# 川内原子力発電所 1号炉及び2号炉 玄海原子力発電所 3号炉及び4号炉

## 審査資料の品質確保について (コメント回答)

2023年4月19日  
九州電力株式会社

## 第1126回審査会合におけるコメント

# 参考1：事象No. 1の誤りの内容

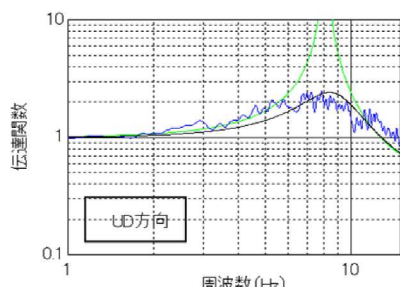
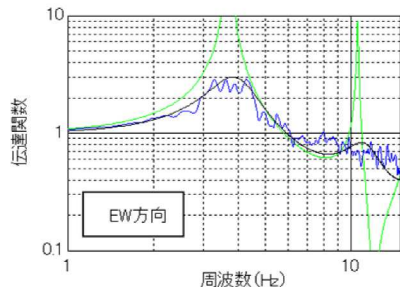
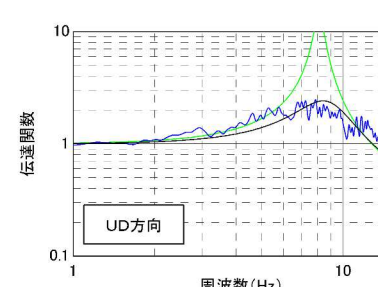
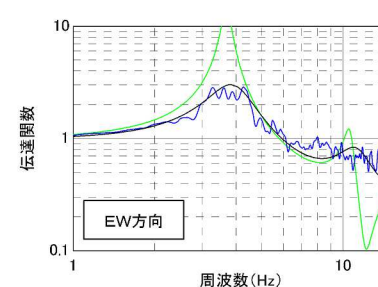
○データの取り違い：既存の伝達関数の図面の軸を変更する際、 $Q=12.5$ のデータを掲載すべきところ、誤って $Q=100$ のデータを用いて掲載した。

誤  
( $Q=100$ にて作図)

正  
( $Q=12.5$ にて作図)

# 参考2：事象No. 2の誤りの内容

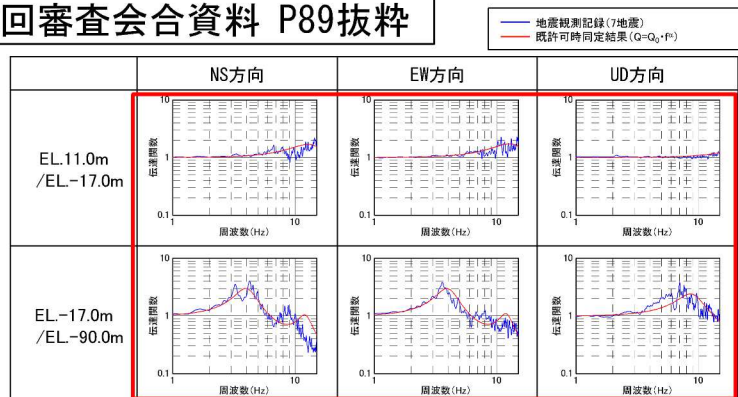
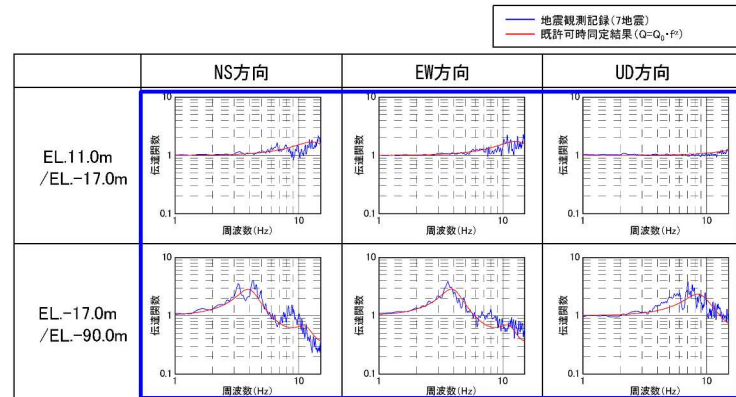
○データの取り違え：既存の伝達関数の図面の編集を行う際、既許可で説明した結果を掲載すべきところ、誤って既許可当時の検討段階の結果を用いて掲載した。

## 誤（既許可検討段階の同定結果）

## 正（既許可で説明した同定結果）
